**PARECER DA COMISSÃO DE AVALIAÇÃO**

**ESTUDO DE IMPACTE AMBIENTAL**

**"CREL (A9) - Sublanço Queluz/Belas/Caneças"**

Fevereiro 1994

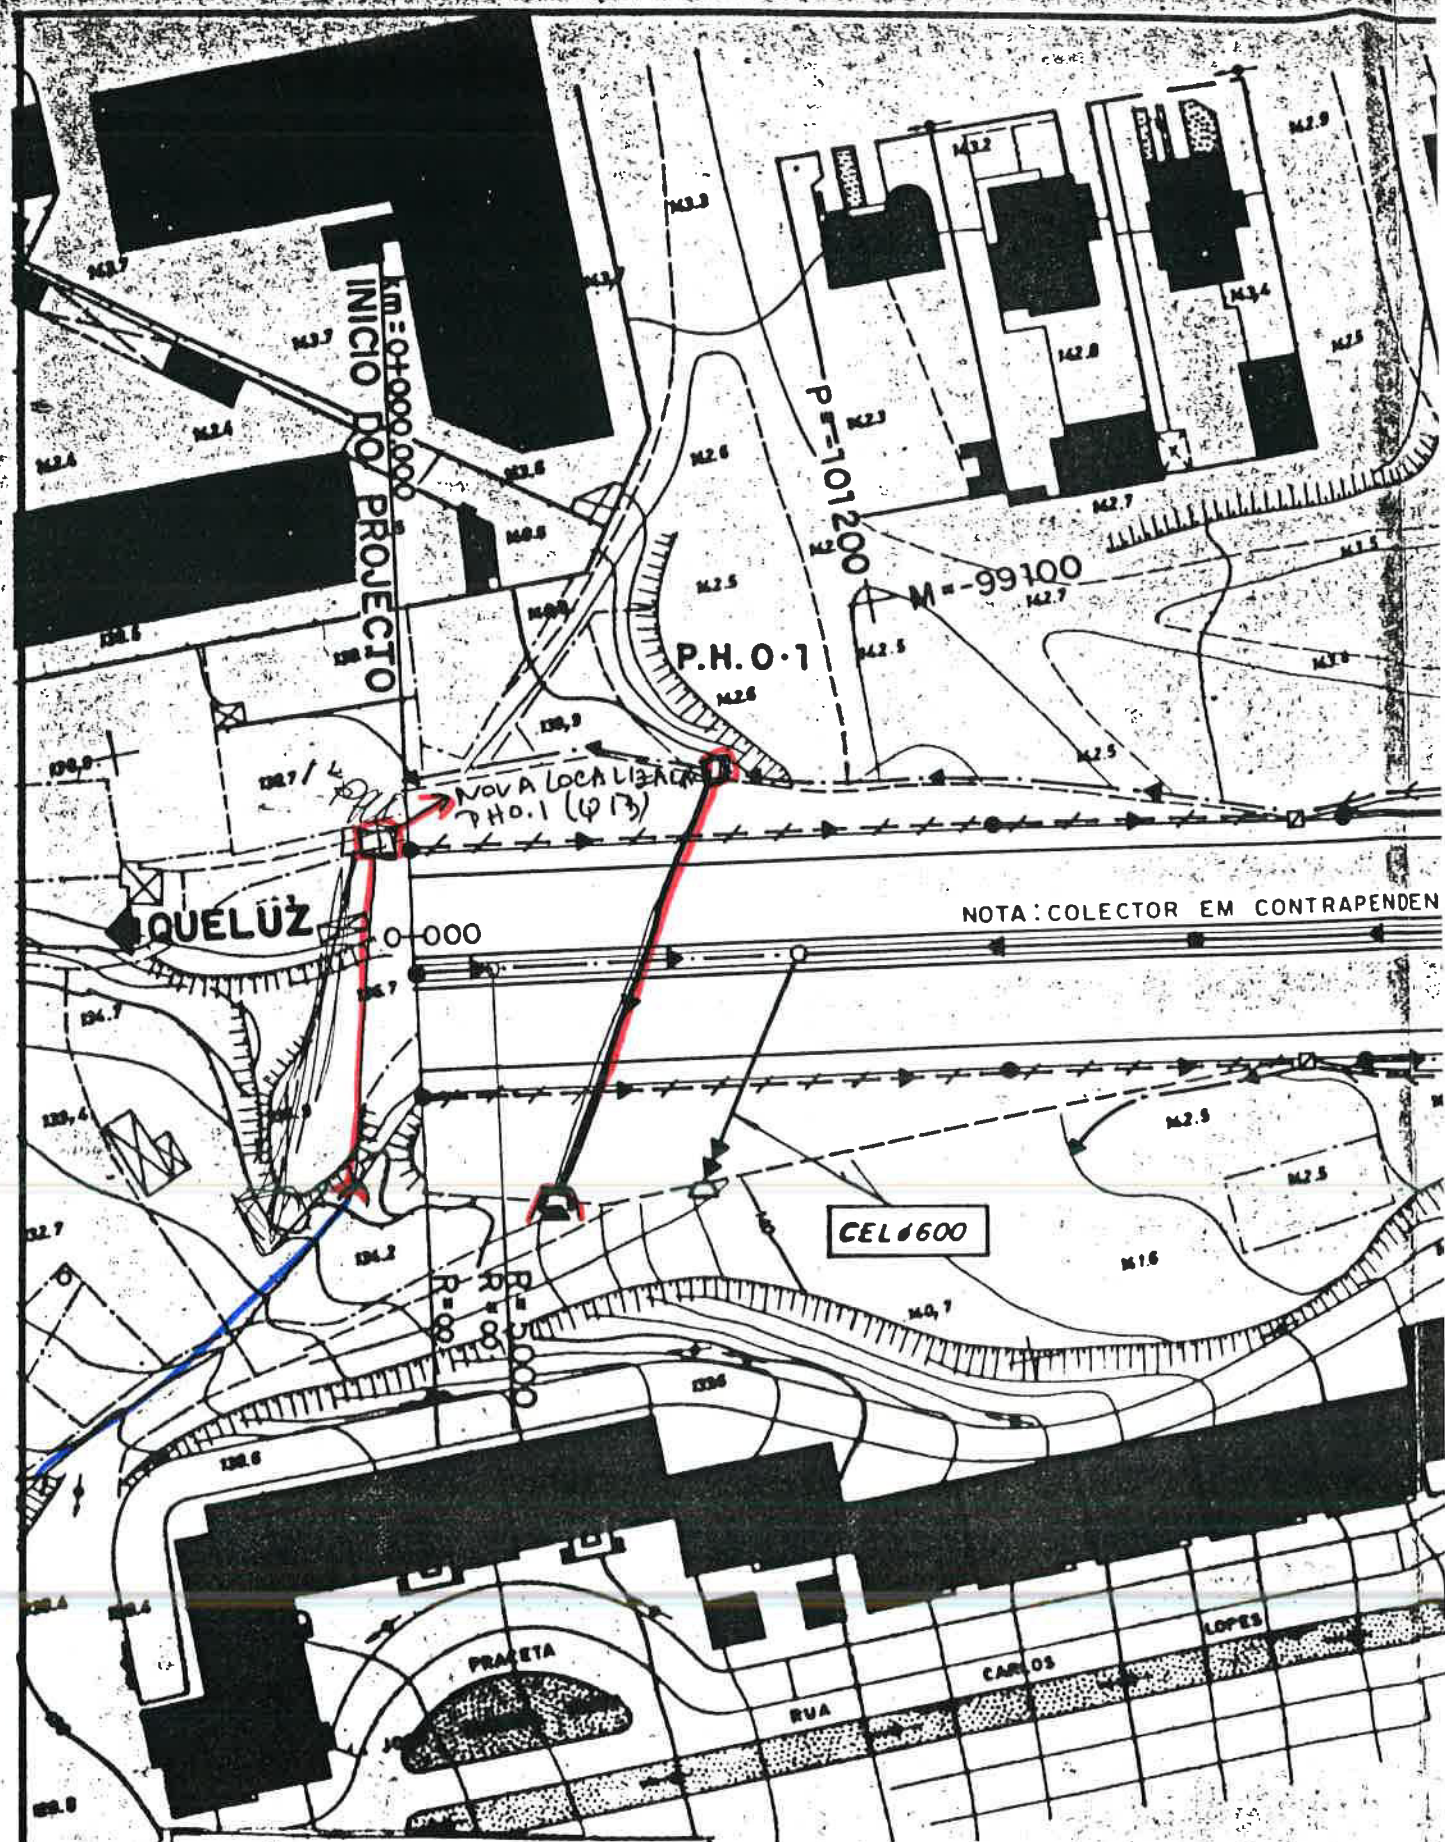
Saída Norte do Túnel de Montemor - desvio e canalização da ribeira.

Grande impermeabilização da área de cabeceira com os consequentes impactes;

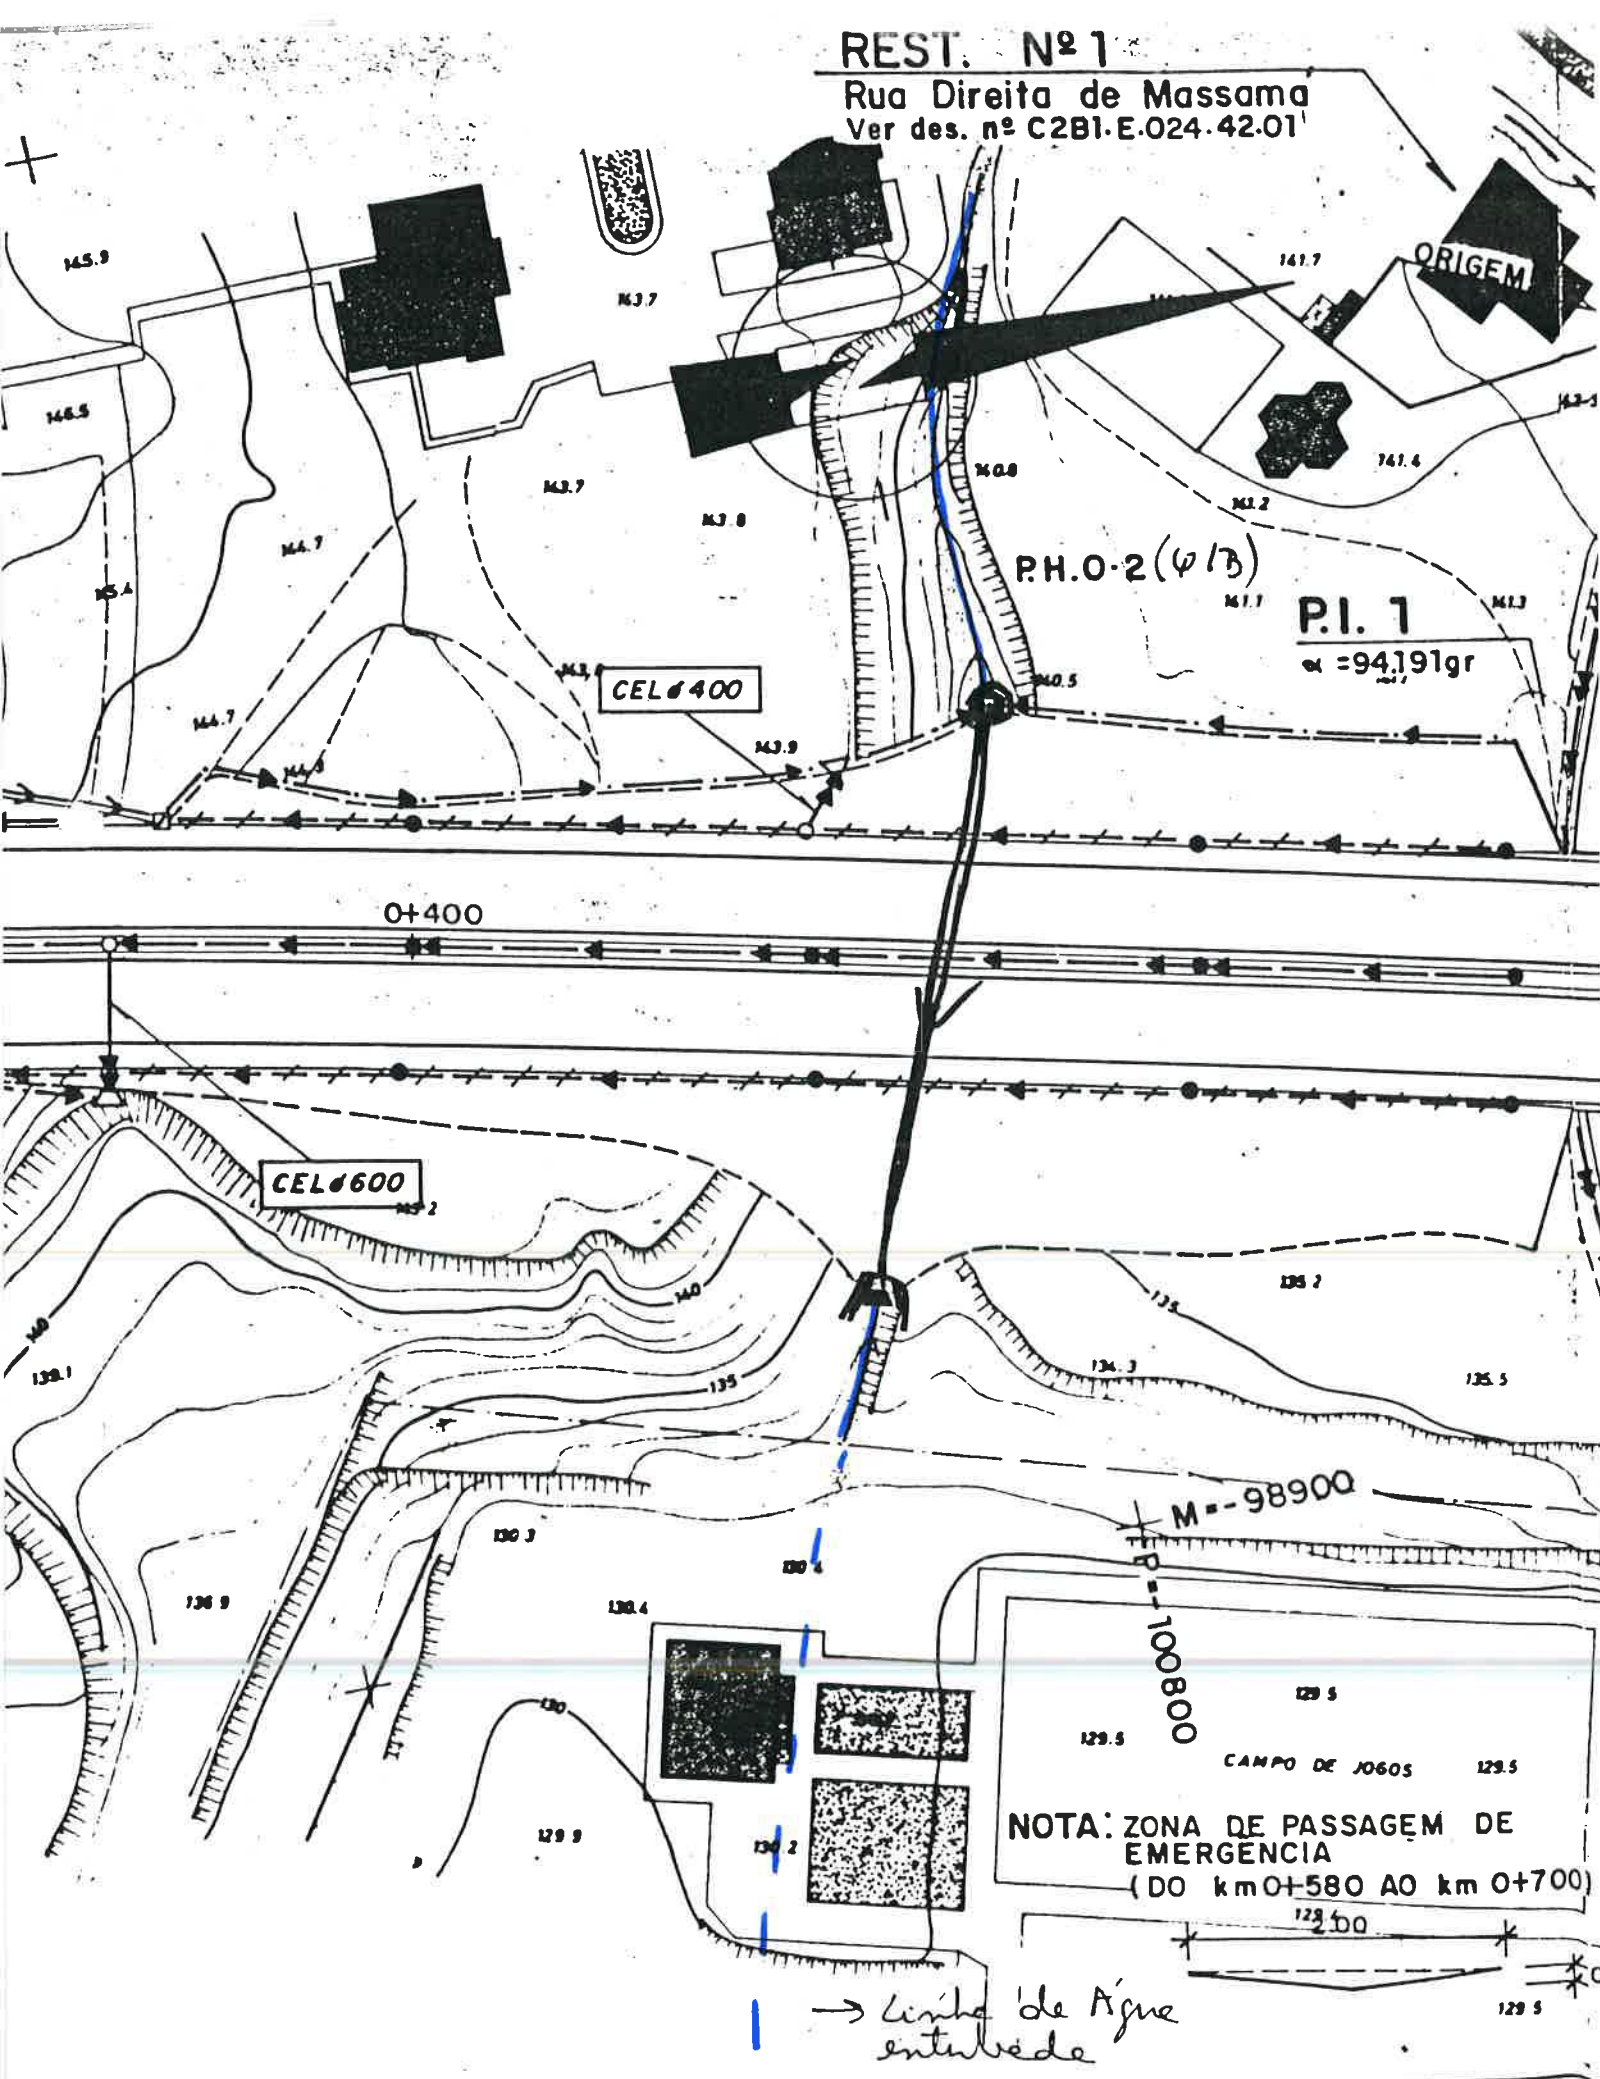
Nó da Radial de Odivelas - ribeira entubada sob o Nó, sendo grande a interferência com outras linhas de água no ramal de Odivelas e respectiva praça de Portagem.
